9934

Resolución de la directora general de Armonización Urbanística y Evaluación Ambiental por la cual se formula la declaración de impacto ambiental del proyecto de Parque Fotovoltaico Son Careló del T.M. de Alcudia, promovido por Alcanada Energy, SL. (Exp. 45A/2025)

La declaración de impacto ambiental del proyecto de Parque Fotovoltaico Son Careló en el T.M. de Alcudia, promovido por Alcanada Energy, SL., en los términos siguientes:

Figura 2. Planta general del PFV Son Careló con la distribución de las hileras de paneles solares dentro de la parcela, ubicación del CT y CMM dentro de la poligonal del parque. Fuente: EIA.

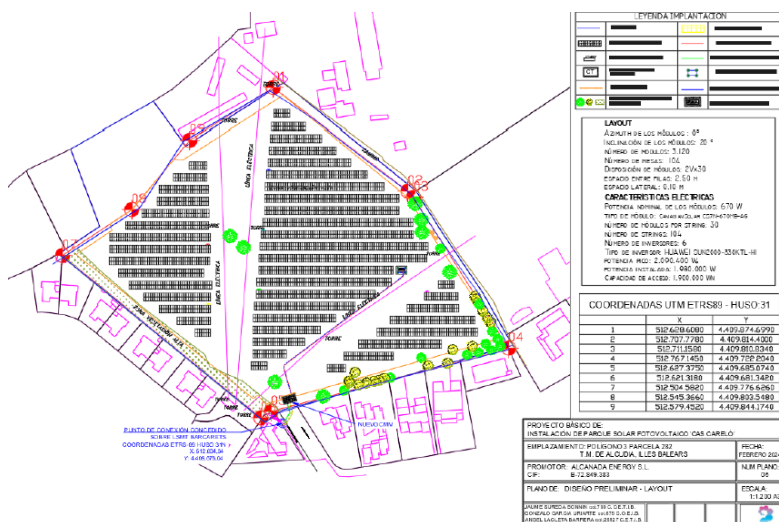
d) Dado que no se contempla la implantación de una barrera vegetal perimetral más allá de la conservación de la misma vegetación ya presente en la parcela, de acuerdo con el informe del Servicio de Ordenación del Territorio del Consell Insular de Mallorca: «La reducción de la masa forestal existente actualmente en la parcela supondrá la desaparición o limitación del efecto de amortiguamiento de las instalaciones existentes que supone el estado actual de la parcela».

De acuerdo con la anterior consideración, se considera que las medidas correctoras para mitigar o reducir el impacto visual indicadas en el EIA, no han sido correctamente aplicadas, especialmente en lo referente a la no necesidad de implantación de una barrera vegetal mas allá de la misma vegetación ya presente en la parcela.
